**RESPUESTA A OBSERVACIONES
TÉRMINOS DE REFERENCIA**

INVITACIÓN PÚBLICA VA-028-2020

Objeto: *“El Contratista se obliga con el Contratante a la construcción, bajo la modalidad de precios fijos no reajustables, de la “Facultad Nacional de Salud Pública Héctor Abad Gómez” (en adelante, Proyecto nueva sede FNSP etapa 1), y la Nueva Infraestructura Ciudadela Robledo etapa 1, ubicadas en el Municipio de Medellín, conforme las Especificaciones Técnicas (Anexo 1) y Planimetría (Anexo 3)”*

Se adjunta corte del plano ARQ_FNSO-A-1103-ARQUITECTURA NIVEL 1

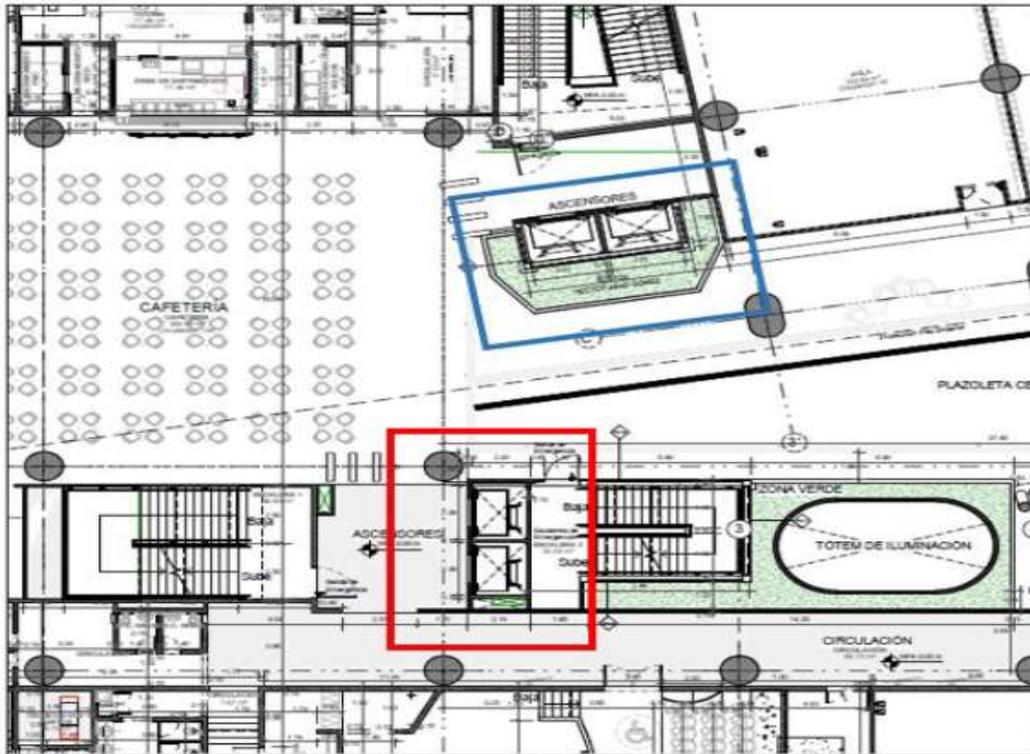
2. De acuerdo al ítem 12.1 “Suministro, transporte, instalación, ajuste y puesta en marcha de equipo completo de ascensor. Capacidad de 900 Kg - 13 personas, Once (9) paradas en línea, recorrido 30,00 m. aprox, velocidad 1.75 m/seg. Cabina de 1,60 m. de frente por 1,35 m. de fondo, Cuarto de máquinas Incluye garantía, mantenimiento por tres (3) meses y todos los elementos necesarios para su correcto montaje y funcionamiento, según recomendaciones del proveedor”, En la descripción del ítem se encuentra el número de paradas en letras como once y en paréntesis nueve, luego de realizar la consulta con los planos se tiene un total de 9 niveles, los cuales están repartidos en dos sótanos y siete niveles de oficinas.

Adicional en las cantidades contempladas solo se menciona un ascensor, pero en los planos se observan dos halls de ascensores cada uno con dos equipos.

- 1) Se publicará en el sitio web de la invitación, el plano con los detalles de la edificación a demoler. Ver “Anexo Respuesta Pregunta 12”
- 2) El número de ascensores diseñados arquitectónicamente son cuatro (4), pero en esta primera etapa, objeto de la presente invitación, solo se contempla el suministro e instalación de un (1) ascensor en la zona B, correspondiente a nueve (9) paradas.

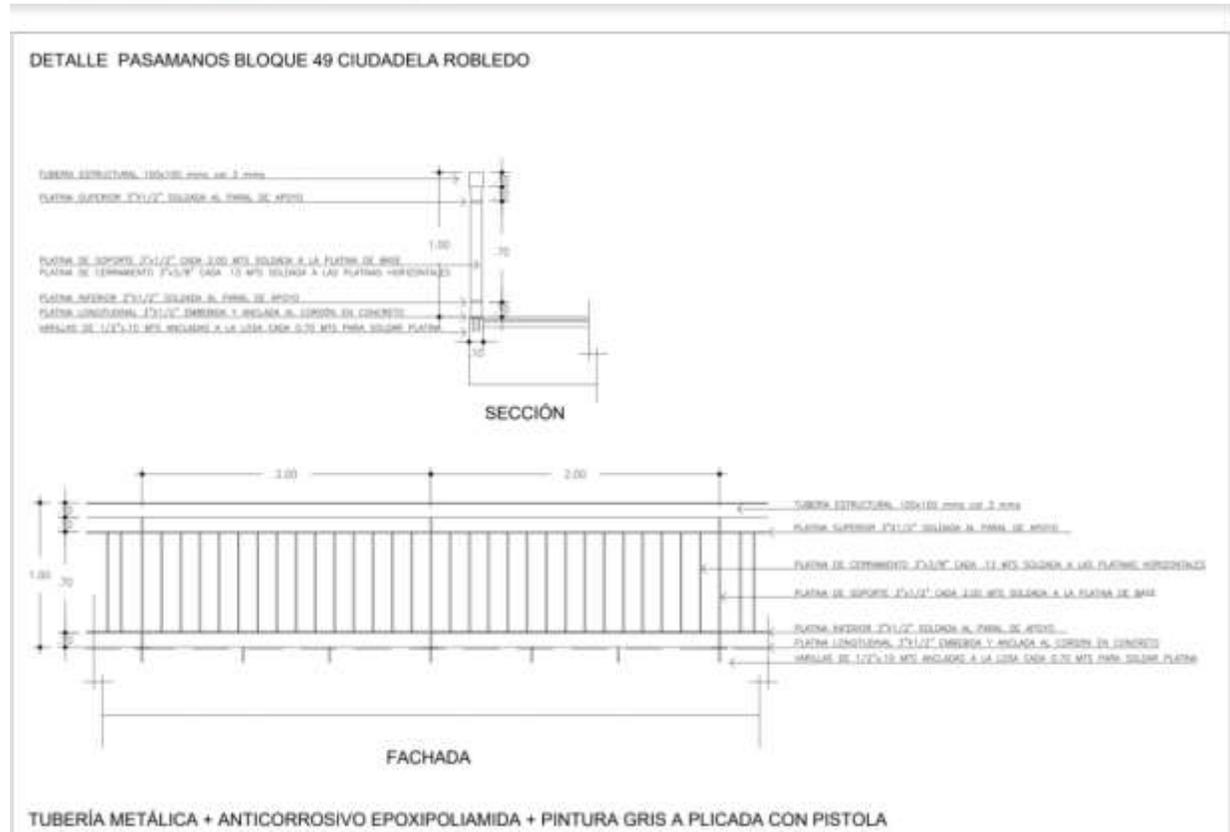
En la carpintería metálica se observan las siguientes diferencias entre las actividades descritas en el presupuesto y detalle de los planos:

Sin embargo, en el detalle del plano se observa rectangular, por tal motivo solicitamos aclaración de que tubería se considera.

Es por ello que se requiere, en lugar de una descripción en texto, un plano claro donde muestre cómo son los parales del pasamanos, qué tuberías lo conforman, cómo están distribuidos los elementos y cómo son los anclajes.>>

Se adenda el “Anexo 2 Formato para presentar propuesta-VA-028-2020” en lo correspondiente al ítem R 10.1.17 de la sede Robledo, dando claridad a la descripción del pasamanos, a continuación, se expone el detalle del pasamanos: Se anexa imagen en PDF, ver Anexo Respuesta pregunta 16
